W sprawie konsultacji społecznych zadania budżetowego *Węzeł przesiadkowy Głębokie – modernizacja skrzyżowania przy al. Wojska Polskiego/ul. Zegadłowicza/ul. Kupczyka/ul. Miodowa wraz z remontem ul. Kupczyka do granic administracyjnych Szczecina*

Opinia Rady Osiedlowej Głębokie – Pilchowo

dotycząca zadania budżetowego „Węzeł przesiadkowy Głębokie – modernizacja skrzyżowania przy al. Wojska Polskiego/ul. Zegadłowicza/ul. Kupczyka/ul. Miodowa wraz z remontem ul. Kupczyka do granic administracyjnych Szczecina”

Opinia na temat koncepcji Węzła przesiadkowego Głębokie

Rys. 1. Wariant 1. Nieracjonalna ścieżka od przejścia przez Miodową do autobusów. Nieracjonalne przejście od autobusów do tramwaju. Nieracjonalne rozgałęzienie dojścia do tramwajów.

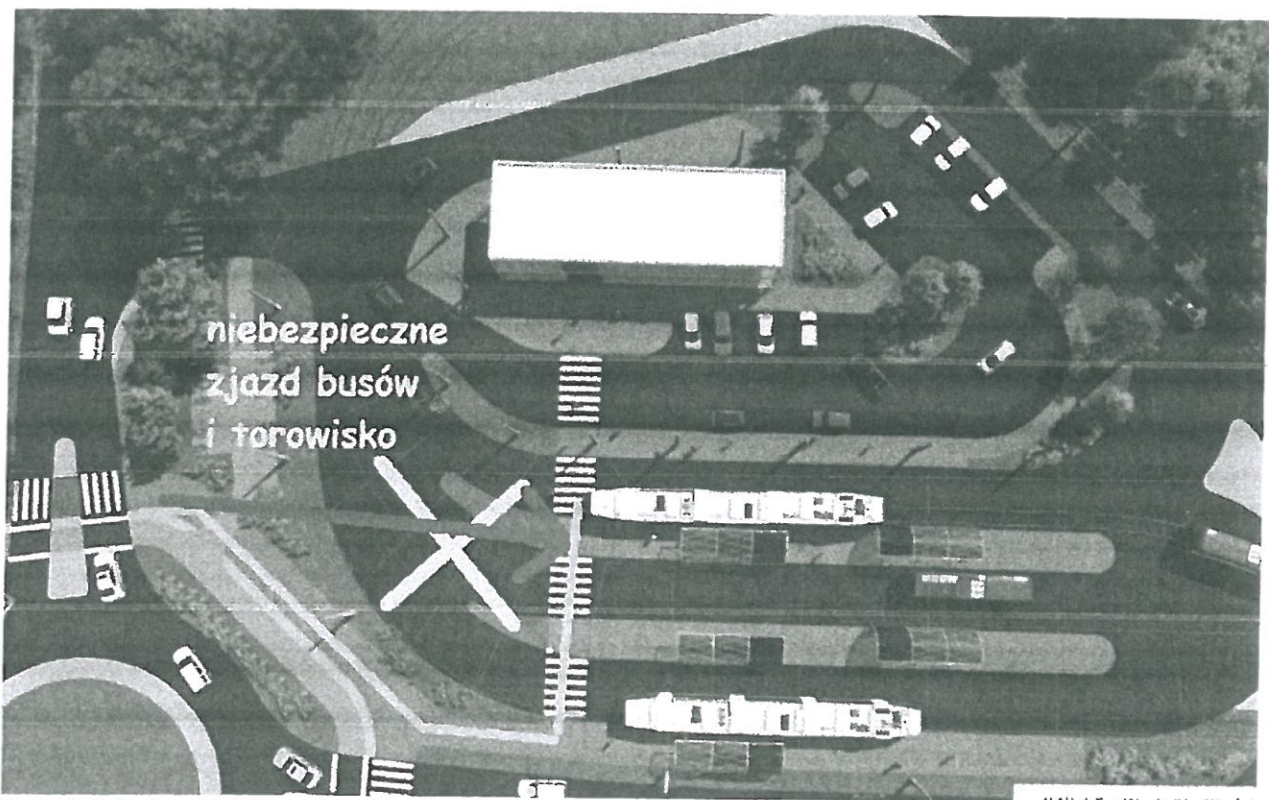
- Wariant 1 cechują: nieracjonalna ścieżka od przejścia przez Miodową do autobusów, nieracjonalne przejście od autobusów do tramwaju, nieracjonalne rozgałęzienie dojścia do tramwajów.
- Wariant 2 cechuje nieracjonalna ścieżka od przejścia przez Miodową do autobusów i tramwajów.
- Warianty 3 i 4 cechuje racjonalna ścieżka.

- **przeprojektowanie wariantu 2**, aby wyprostować ścieżkę (podobnie do wariantów 3 i 4)
- jeśli to niemożliwe, **wybór wariantu 3 lub 4**
- **odrzućcie wariantu 1** z powodu nieracjonalnego rozmieszczenia przystanków

Rys. 2. Wariant 2. Nieracjonalna ścieżka od przejścia przez Miodową do autobusów i tramwajów.

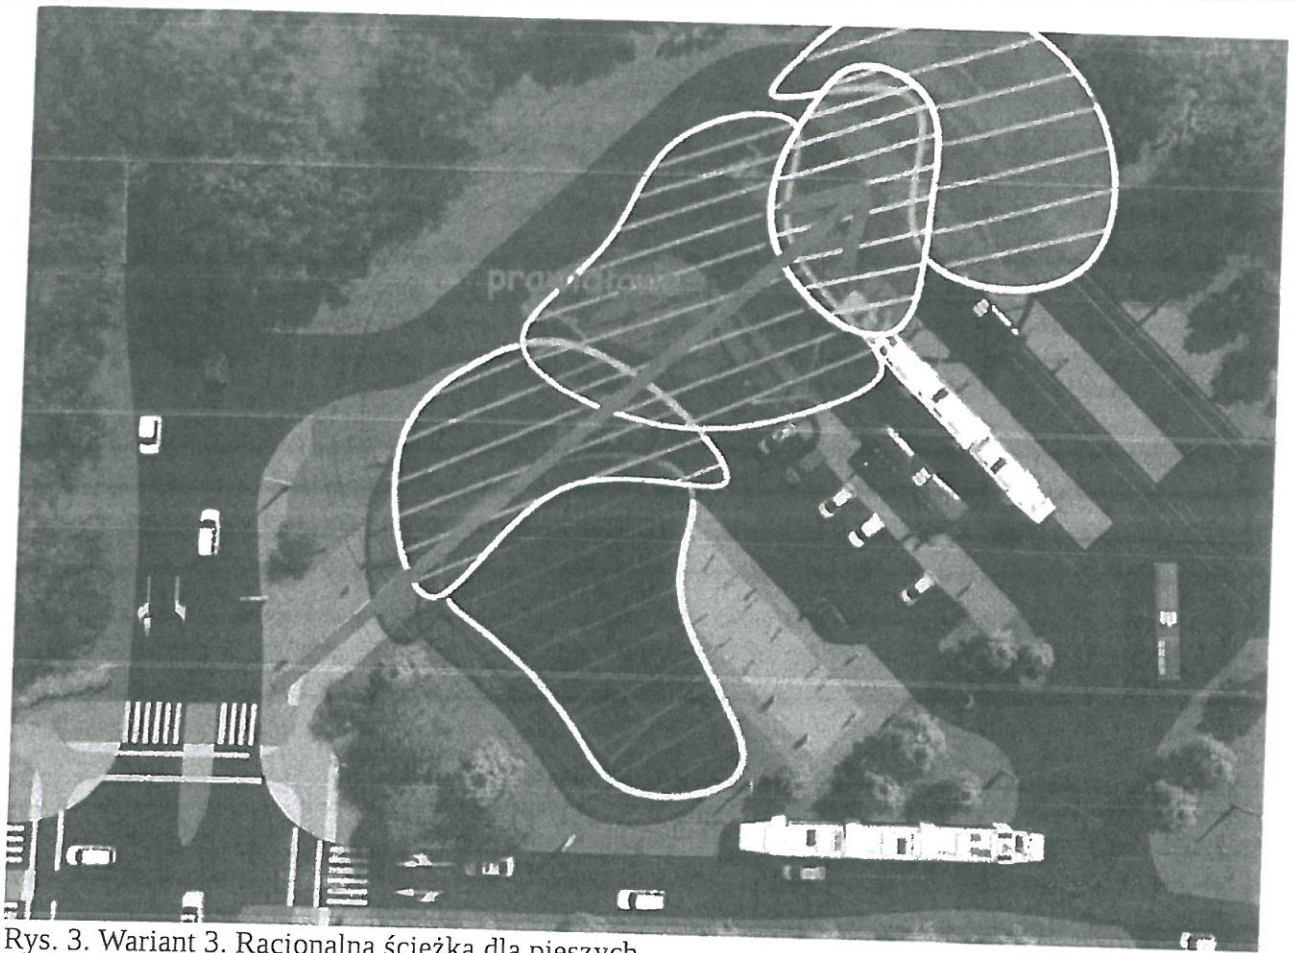
Odniosę się do wariantów pętli tramwajowej z przystankami z punktu widzenia pasażera komunikacji miejskiej. Ścieżka dla pieszych od ronda do przystanków powinna być maksymalnie krótka i prosta. Pod względem odległości najlepszy jest wariant 2, ponieważ przystanki są wspólne i znajdują się na odcinku pętli położonym bliżej ronda. Niestety, **wariant 2 posiada niepraktycznie zaprojektowaną ścieżkę dla pieszych**, co uzasadniam poniżej.

PARKING LEŚNY

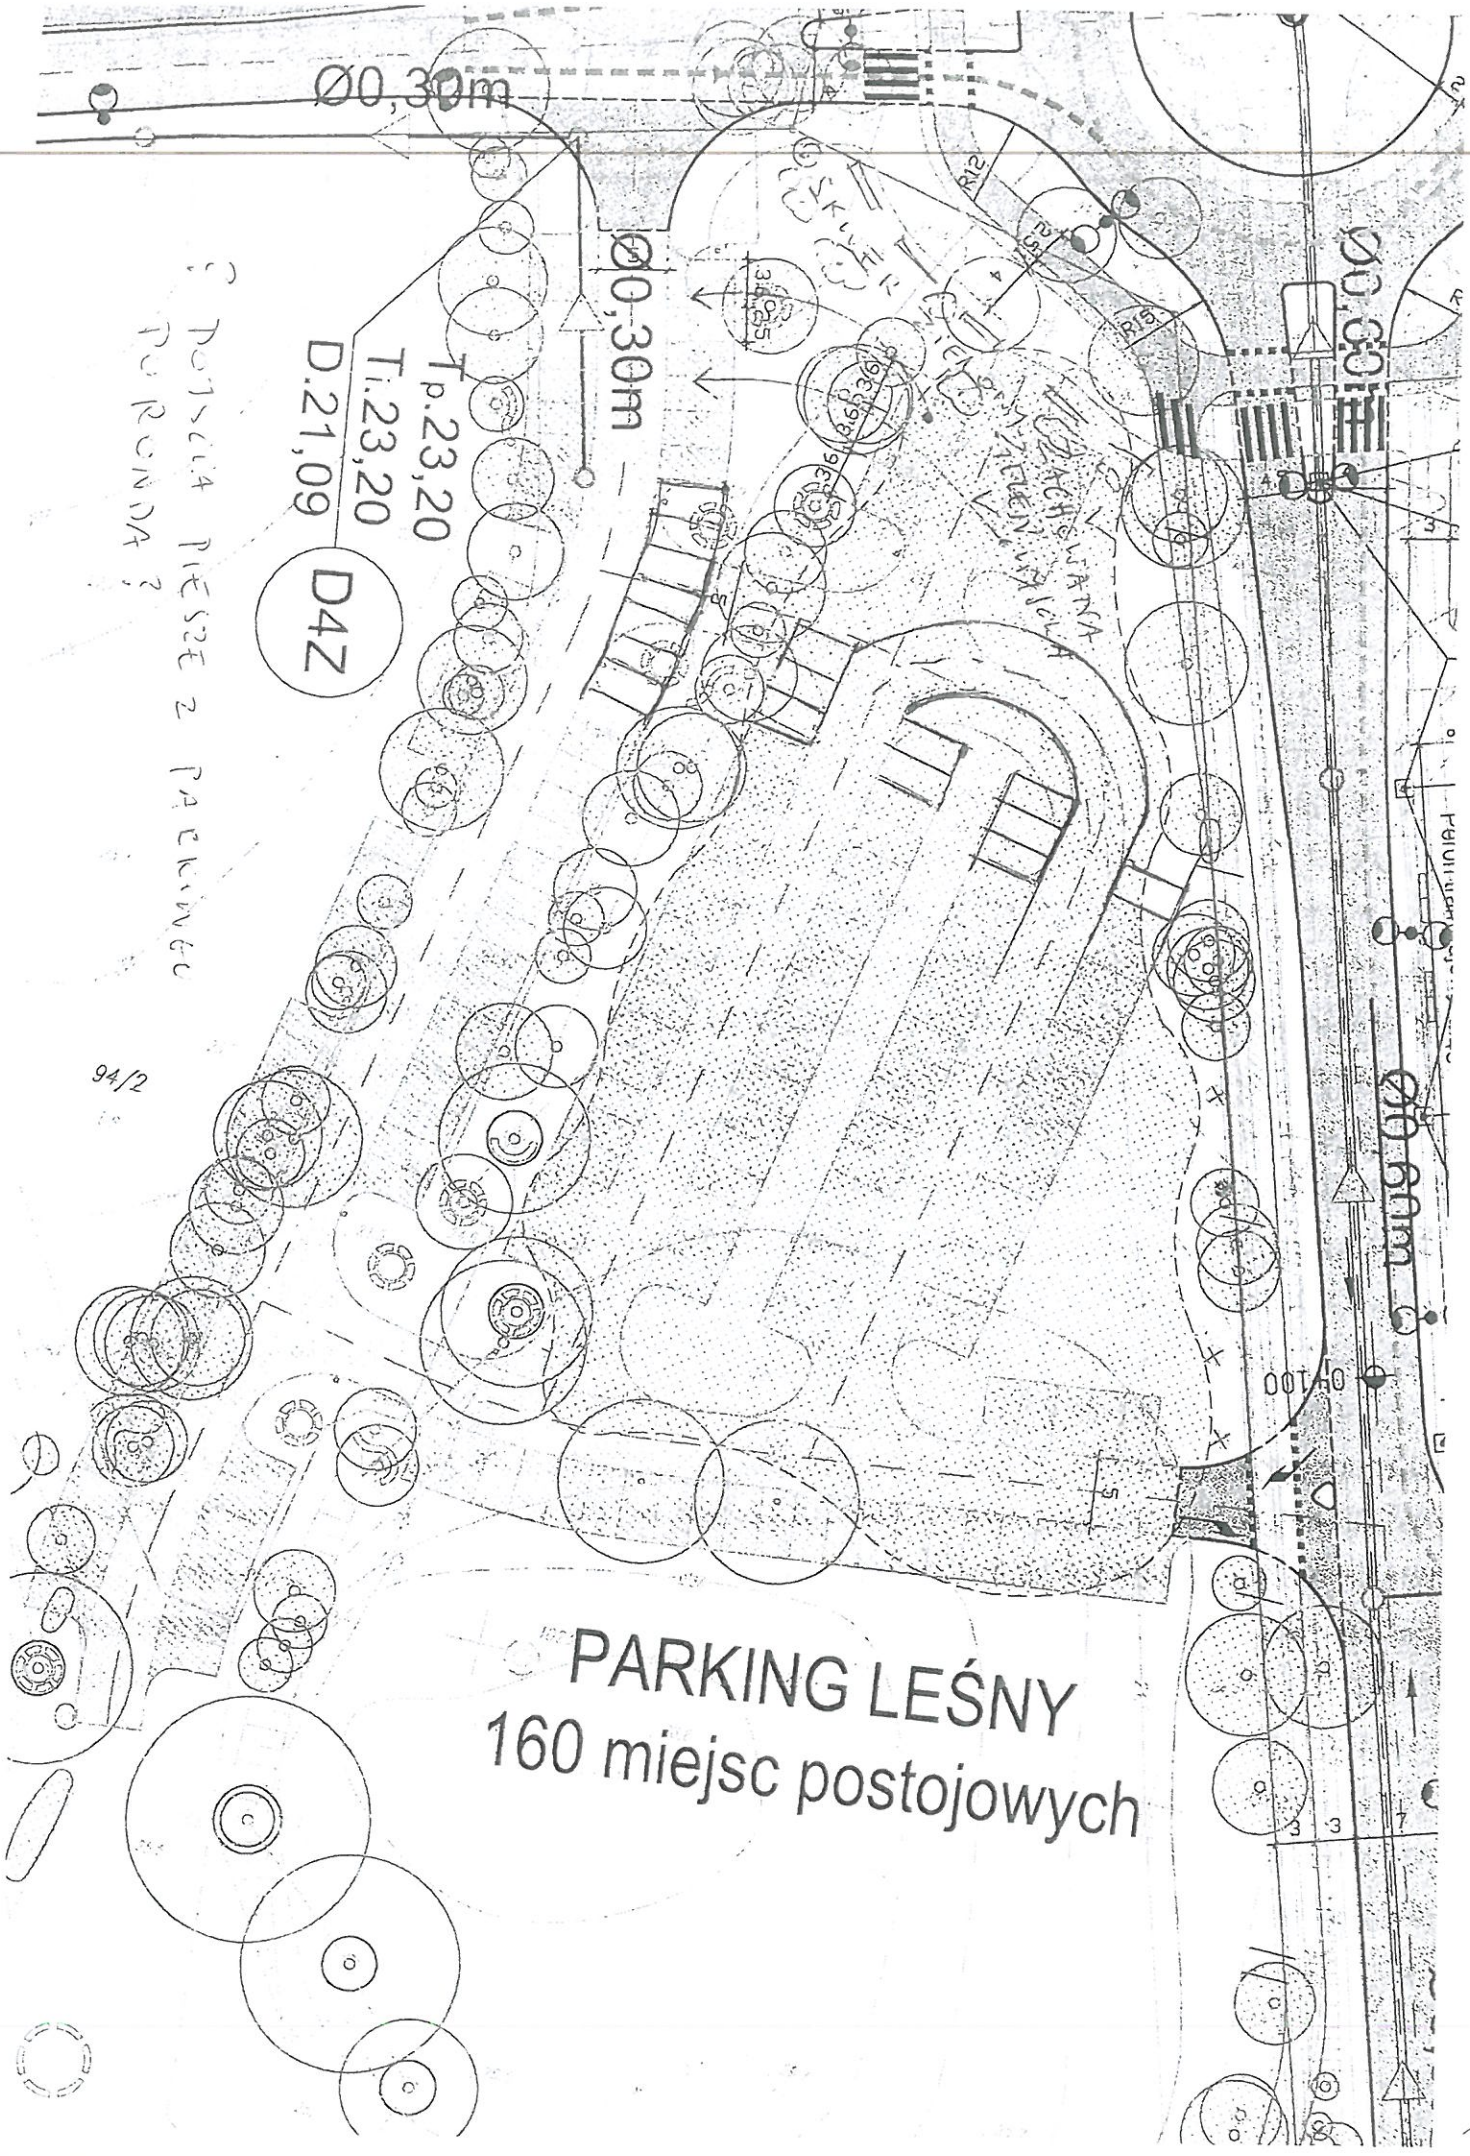
Postulujemy wydłużenie parkingów dwustronnych w kierunku ronda przy przesunięciu 6 miejsc dla osób niepełnosprawnych usytuowanych bezpośrednio przy rondzie wraz z dojazdami.

Propozycję wygospodarowania dodatkowych miejsc parkingowych przedstawiamy na załączonym szkicu. Powyższe pozwoli zachować istniejące zadrzewienie bezpośrednio przy rondzie. Zachowany fragment lasu nie pozwoli na otwarcie perspektywy widokowej na parking ze skrzyżowania i wyjścia z plaży miejskiej oraz stworzy możliwość utworzenia strefy buforowej pomiędzy rondem i parkingiem – możliwość ustawienia ławek, miejsce zatrzymania i oczekiwania dla pieszych, rowerzystów i spacerowiczów. Istniejącą zieleń wysoką należałoby uzupełnić w tym rejonie i uzupełnić o piękne leśne krzewy zapewniające kameralność osobom siedzącym na ławeczkach.
